DÉTAIL DE RÉPARATION POUR UNE MEMBRURE SUPÉRIEURE ENCOCHÉE DE MOINS DE LA MOITIÉ DE SA LARGEUR, ET UNE DIAGONALE COUPÉE, AVEC TUYAU.

RTF-018-20

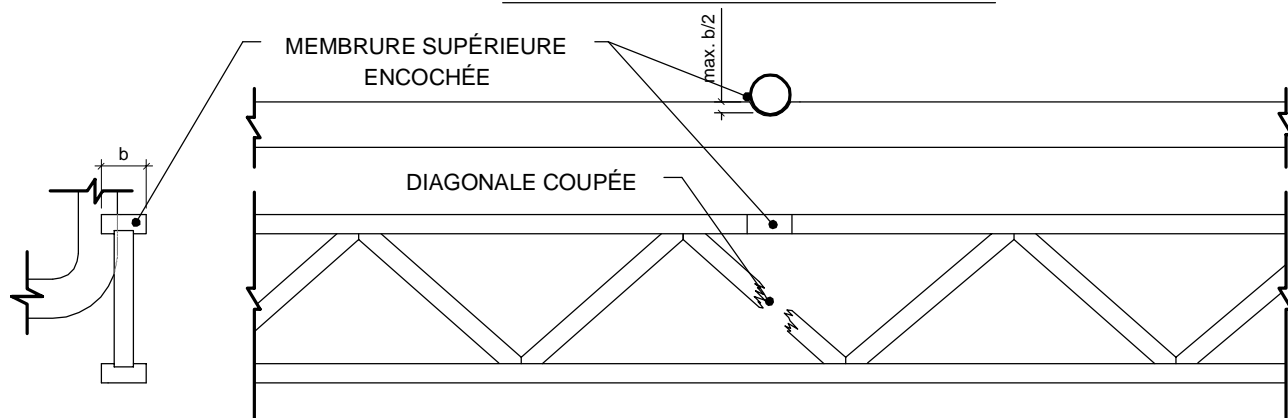
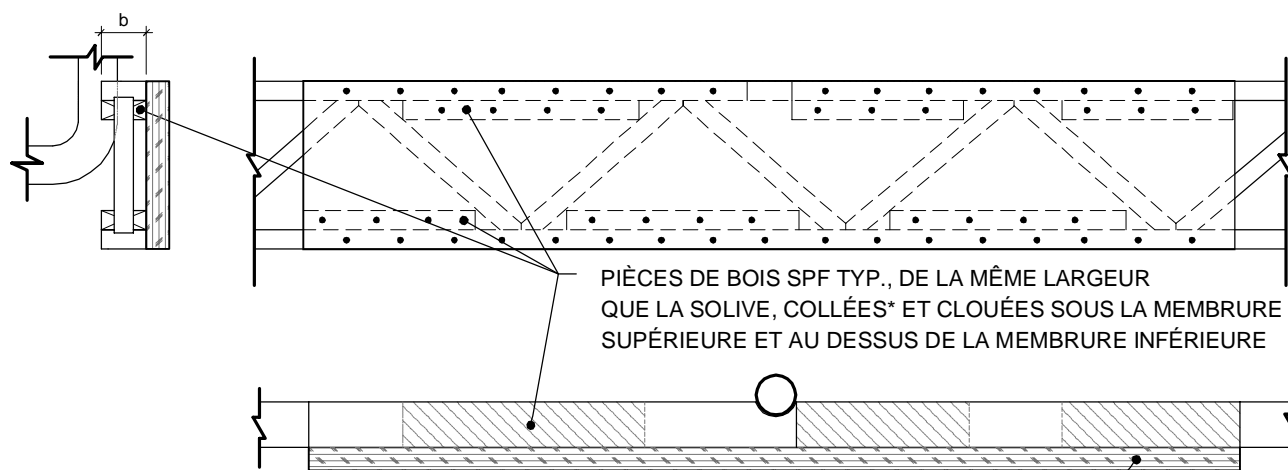
SITUATION AVANT RÉPARATION

SITUATION APRÈS RÉPARATION

POUTRE LVL MINIMUM 2850fb-1.55E DE 1 3/4" x LA HAUTEUR DE LA SOLIVE x 6'-0"
COLLÉE* ET CLOUÉE AVEC DES CLOUS DE 3 1/4" @ 4" C.C.

*COLLE PL PREMIUM

IMPORTANT: LA COUCHE DE PROTECTION (CIRE) QUI EST À LA SURFACE DU LVL DOIT ÊTRE ENLEVÉE PAR SABLAGE VIS-À-VIS LES SURFACES QUI SERONT EN CONTACT AVEC LA SOLIVE ET LES AUTRES PIÈCES DE BOIS AJOUTÉES.
